## アルミ構造材シリーズカタログNo.12「訂正とお詫び」

## アルミ構造材シリーズカタログ No.12 正誤表

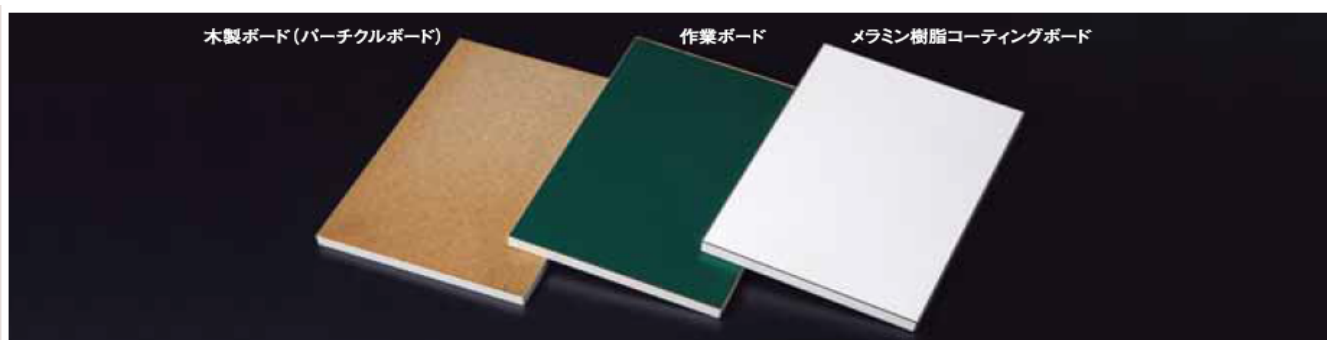
271	ZF	387	-	-	ZFK-161R	ZF アジャスタキャスタ100キットR ■技術データ 質量	3.5kg	2.1kg	2016/2/24
272	ZF	387	-	-	ZFK-460L	ZF アジャスタ40キットL ■キット内容 アジャスタ長さ訂正	(M12x100)×1	(M12x150)×1	2016/2/24
273	ZF	387	-	-	ZFK-460L	ZF アジャスタ40キットL 図下の寸法表	D:100、E:125	D:150、E:175	2016/2/24
274	ZF	387	-	-	ZFK-460R	ZF アジャスタ40キットR ■キット内容 アジャスタ長さ訂正	(M12x100)×1	(M12x150)×1	2016/2/24
275	ZF	387	-	-	ZFK-460R	ZF アジャスタ40キットR 図下の寸法表	D:100、E:125	D:150、E:175	2016/2/24
